先進医療審査の事前照会事項（田代構成員）に対する回答 1

先進医療技術名：臨床症状・経過及び MRI 検査から初発の神経膠腫を疑われ生検又は摘出術を要する症例における炭素 11 標識メチオニン PET 診断

所属・氏名：北海道大学病院 核医学診療科長
 玉木 長良

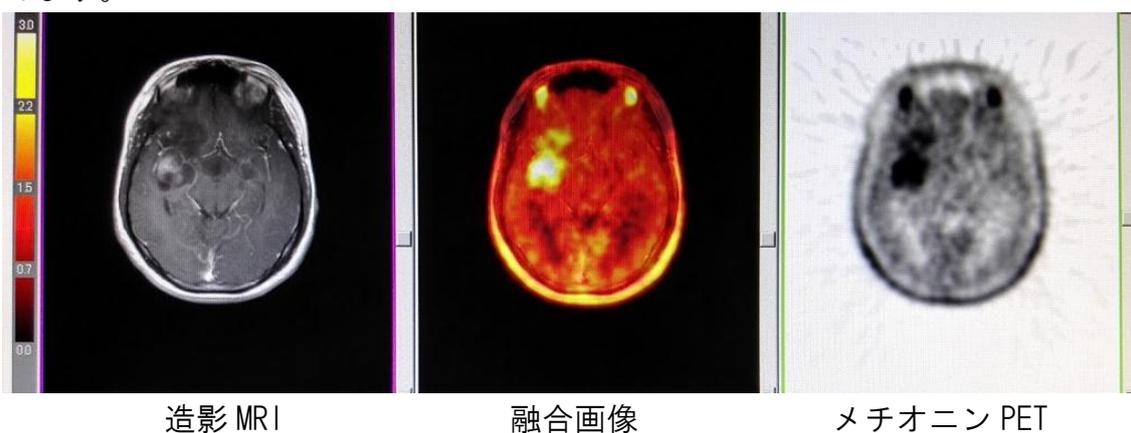
1. 本研究では研究対象者の選択基準に年齢制限が設けられていないのですが、その理由について、北大での過去の実績なども含めて教えていただければと思います。また併せて、本人に同意能力がない成人患者（小児ではなく）の本研究への参加が必要となる場合について教えていただければと思います（実際にこれまでどのようなケースがあったのかも含め）。

日本脳神経外科学会の REPORT OF BRAIN TUMOR REGISTRY OF JAPAN (1984-2000) 12th Edition Part 1 p. 13 では未成年(0-19)の神経膠腫は全体の 18.7%を占め、また、テント上に限っても全神経膠腫症例の 8.8% (= (365+297+393+415)/16739) となり、神経膠腫の中で無視できない割合になります。

北海道大学病院では年間10名－15名の小児脳腫瘍の患者さんの治療を行っております。そのうちグリオーマは4-5名とと思われますが、治療介入に当たってはメチオニン PET は極めて重要な診断方法になると考えております。北海道大学での症例を示します。

症例は10歳代男性高悪性度神経膠腫の症例です。図は造影MRI、造影MRIとメチオニン PET の融合画像、メチオニン PET の画像です。造影MRIで造影される領域を超えてメチオニン PET の集積がある事がわかります。小児例においても今回の臨床研究で対象としている造影MRI陰性メチオニン PET 陽性部位を認めます。
